Atualização de firmware - CIE – [05/06/2024] - Versão 4.1.3

CHANGELOG

Módulo de Entrada com Controle de Alimentação

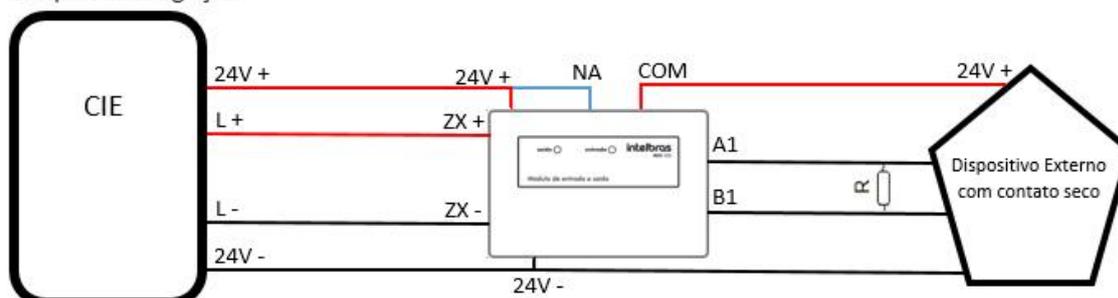
- » Atualização de firmware do produto para a versão 2.0.6, para melhoria na sinalização quando a central estiver com carga baixa, facilitando ao usuário na identificação e verificação.
- » Melhoria na configuração do MIO 520 como “Entrada com Controle de Alimentação” (módulo de zona). Alterando forma de ligação, conforme esquema abaixo.

- » Permite a utilização de dispositivos não endereçáveis que utilizam um contato seco para informar quando estão ativados. Utilizando o Programador CIE 2.0.4 configurando com o subtipo "Entrada com Controle de Alimentação" do Módulo de Entrada e Saída (MIO 520). Quando algum destes dispositivos for acionado, através do contato seco, o MIO envia esta informação para a central, colocando a central em modo de alarme e ativando as saídas correspondentes. Ao reiniciar a central, o contato NA é aberto, resetando todos os dispositivos não endereçáveis que estão conectados ao MIO.
